**Avis délibéré de la Mission Régionale d'Autorité environnementale
de Nouvelle-Aquitaine
sur le projet du parc éolien de « Marsillé »
sur les communes de Saint-Fraigne et Brettes (16)**

n°MRAe 2024APNA88

dossier P-2024-15626

société CPENR de Marsillé

Localisation de la ZICO et de la ZIP - extrait annexe 6a étude d'impact p. 70

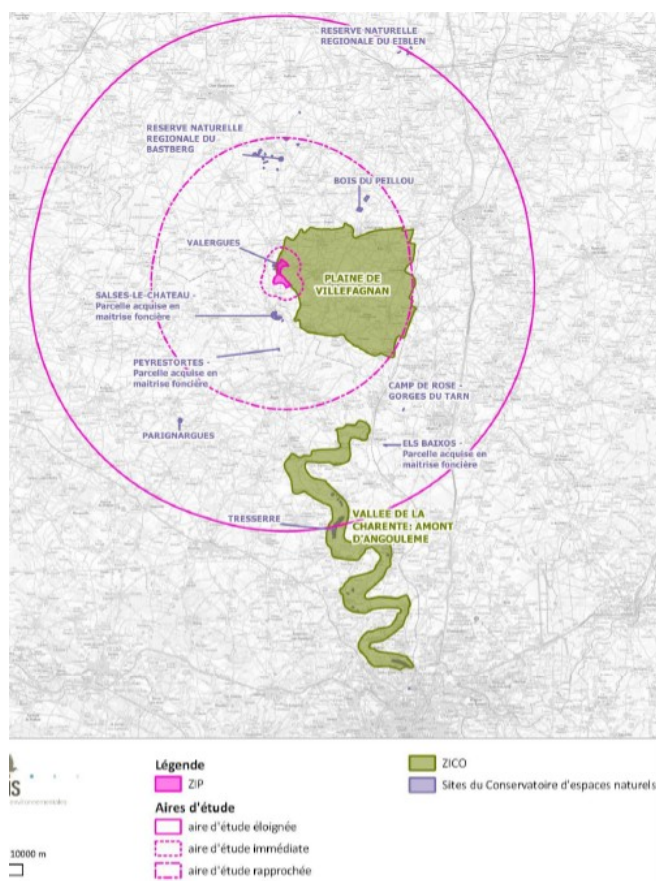
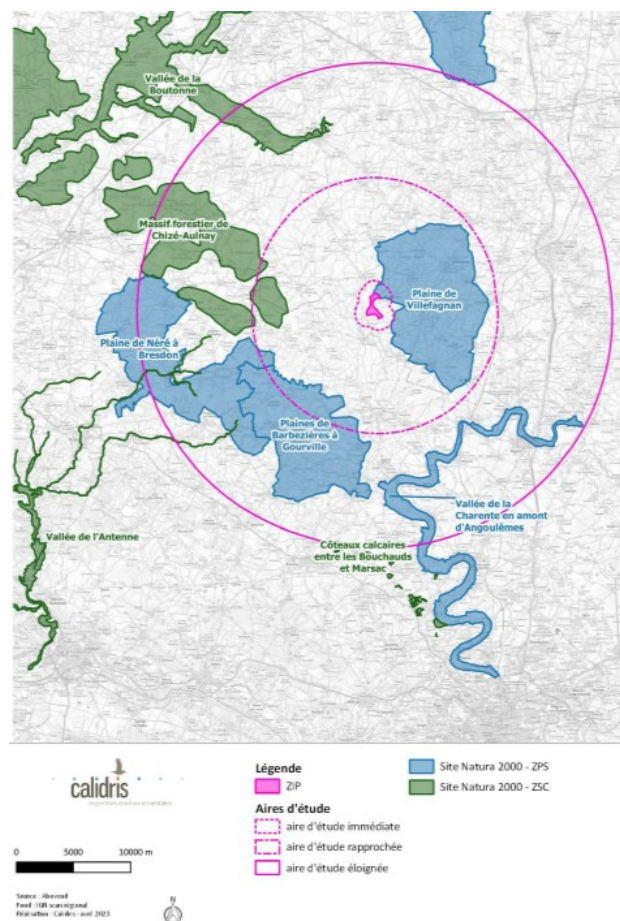
Particulièrement, la ZIP du projet est située partiellement dans la Zone Importante pour la Conservation des Oiseaux (ZICO) *Plaine de Villefagnan* qui accueille l'une des dernières populations d'outardes canepetières de la région.

L'étude conclut à l'absence d'incidence significative du projet sur le site **Natura 2000 Plaine de Villefagnan**. Les données liées à la présence de l'outarde canepetière à proximité du site, l'absence de prise en compte de recommandations du PNA de l'outarde ou encore de celles du Schéma régional éolien devraient conduire à une incidence du projet bien plus significative. **La MRAe recommande que l'analyse de l'incidence du projet sur le site Natura 2000 Plaine de Villefagnan soit reconsidérée.**

Localisation des enjeux flore et habitats naturels - extrait étude impact p. 215

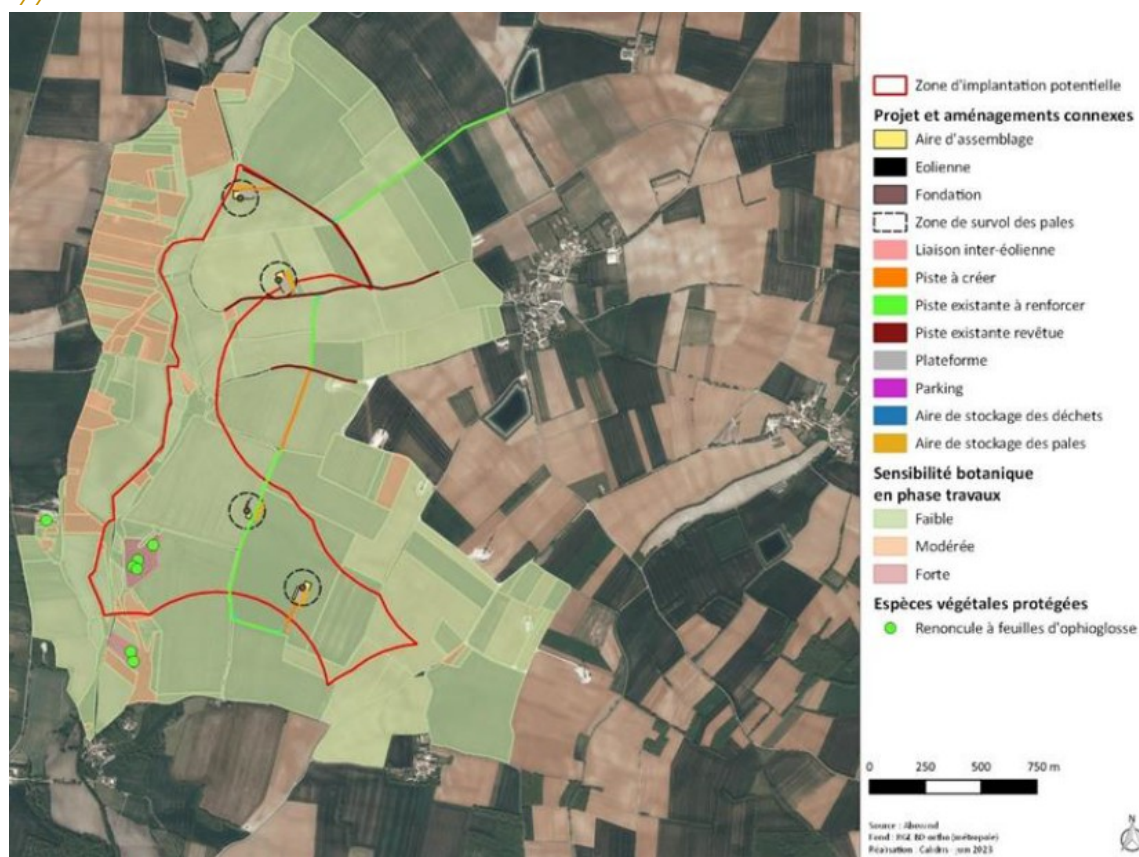
L'étude précise que les investigations (pédologiques et habitats/végétation) au sein de la ZIP du projet ont mis en évidence 18,27 ha de **zone humide dans sa partie Ouest** au niveau de la vallée de l'Aume. Cependant, l'expertise n'est pas jointe au dossier. Seule une carte de qualité insuffisante est disponible. Par ailleurs, seule la ZIP semble avoir fait l'objet d'investigations alors même que des pistes du projet sont implantées en dehors. Enfin, le dossier conclut à l'absence de zone humide sur les parcelles d'emprise des éoliennes, tout en précisant que le mât n°4 se situe en sol hydromorphe en profondeur, engorgé sur une partie de l'année, ce qui est la définition même d'une zone humide. **La MRAe recommande que le dossier soit complété d'expertises pédologique et floristique des zones humides, conformes aux méthodes définies dans la réglementation en vigueur, pour l'ensemble des lieux d'implantation du projet. Le niveau d'enjeux des habitats nécessite d'être complété en conséquence.**

Concernant la **flore**, les investigations ont mis en évidence un enjeu botanique fort dans la ZIP, en partie Sud-Ouest avec la présence d'une espèce végétale protégée au niveau national (renoncule à feuilles d'ophioglosse).

Localisation des habitats à enjeux pour les chiroptères - extrait étude impact p. 213

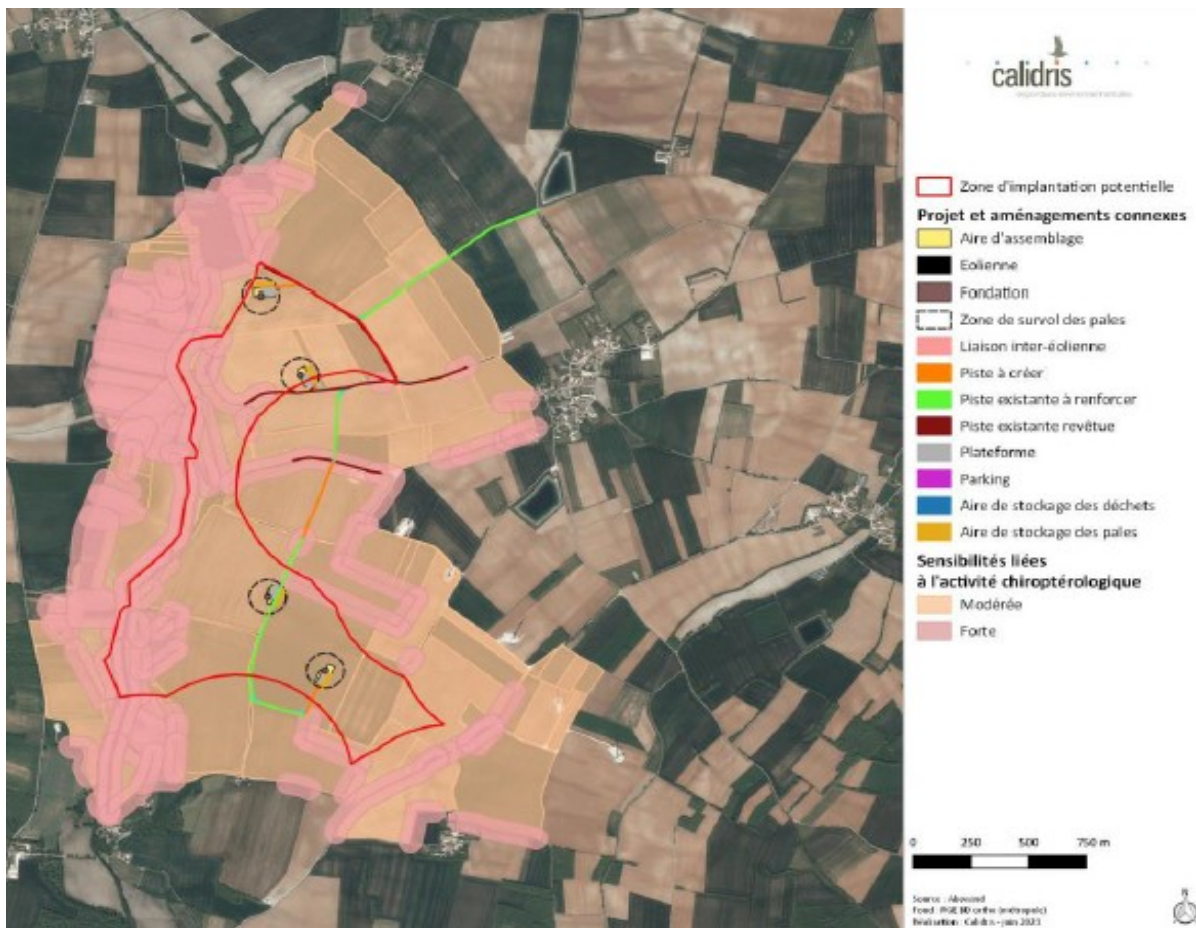
Concernant les **chiroptères**, les investigations (au sol et écoutes ultrasoniques) ont mis en évidence la présence de 19 des 23 espèces répertoriées en Charente (notamment pipistrelle commune, barbastelle d'Europe, murin de Daubenton, grand rhinolophe). Les principaux enjeux sont localisés à l'Ouest de l'aire d'étude immédiate et de la ZIP au niveau de la vallée de l'Aume qui présente les habitats les plus fréquentés pour la chasse. Les boisements présentent également un enjeu fort pour la conservation des chauves-souris (zone de chasse et de transit).

Localisation des parcs éoliens dans un rayon de 25 km du projet - extrait étude d'impact p. 348

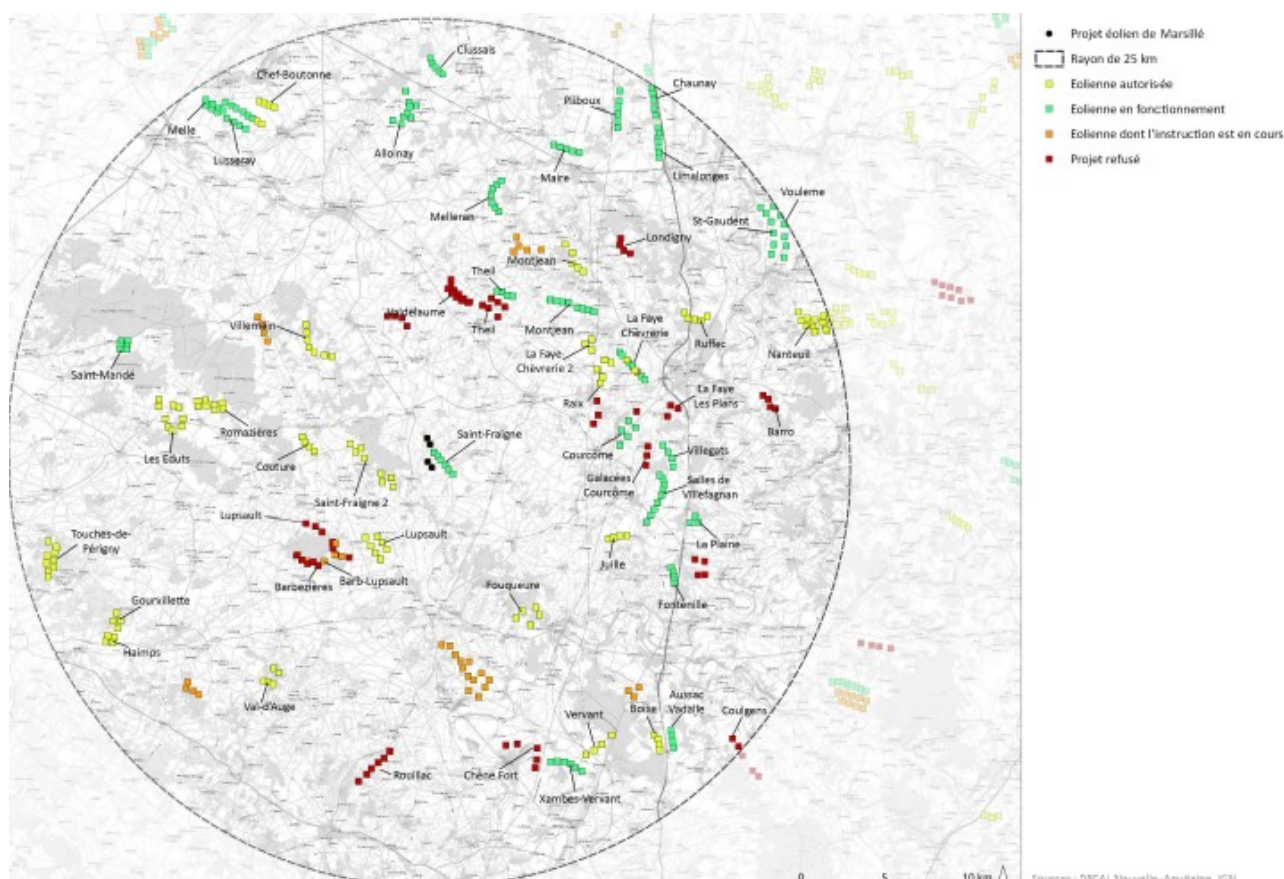
En matière de **patrimoine**, la ZIP n'est pas concernée par la présence d'un périmètre de protection au titre des monuments historiques. Le monument historique le plus proche est situé à environ 1,3 km (Logis de Cherconnay). Le territoire d'étude est riche en éléments patrimoniaux protégés avec 102 monuments historiques, 6 sites classés ou inscrits. L'étude précise que les parcs éoliens sont déjà bien développés dans le territoire, et qu'à ce titre, le projet ne créerait pas une nouveauté visuelle. Cependant, le projet pourrait conduire à une saturation visuelle du paysage. Ce point appelle des observations dans la partie relative au cumul des projets ci-après.

Représentation schématique de la distance entre végétation et pale d'éolienne – extrait étude d'impact p. 214

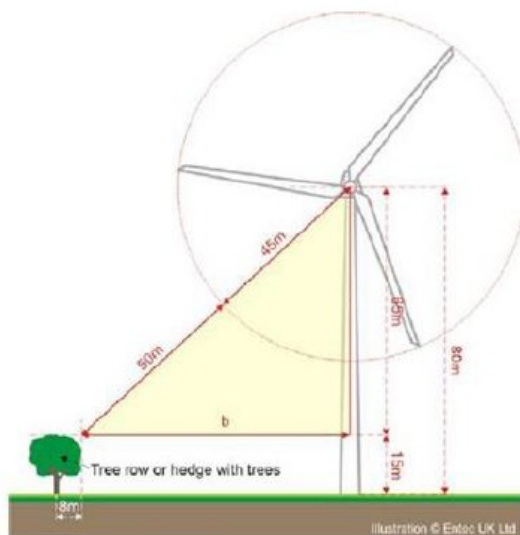
L'étude d'impact présente en page 214 un tableau récapitulatif des distances des éoliennes vis-à-vis des haies et des boisements (distance bout de pale – canopée). Les 4 machines sont situées entre 105 et 184 m des haies les plus proches, et l'une d'entre elles est située à 124 m de boisements. Une représentation schématique de cette éolienne, des zones de vol et des distances est présentée en page 145 du tome 4 de l'étude d'impact, et reprise ci-après.

La MRAe rappelle que la France s'est engagée, dans son Plan National d'Actions 2016-2025 en faveur des chiroptères³, à adopter les recommandations de Eurobats⁴ formulées dans ses lignes directrices pour la prise en compte des chauves-souris dans les projets éoliens. Le respect d'une distance minimale de 200 m entre les éoliennes et les habitats sensibles pour les chauves-souris (boisements, haies, zones humides, cours d'eau) est recommandé afin de limiter les risques de mortalité de ces espèces. Ce point appelle des observations dans la partie relative à la justification des choix.
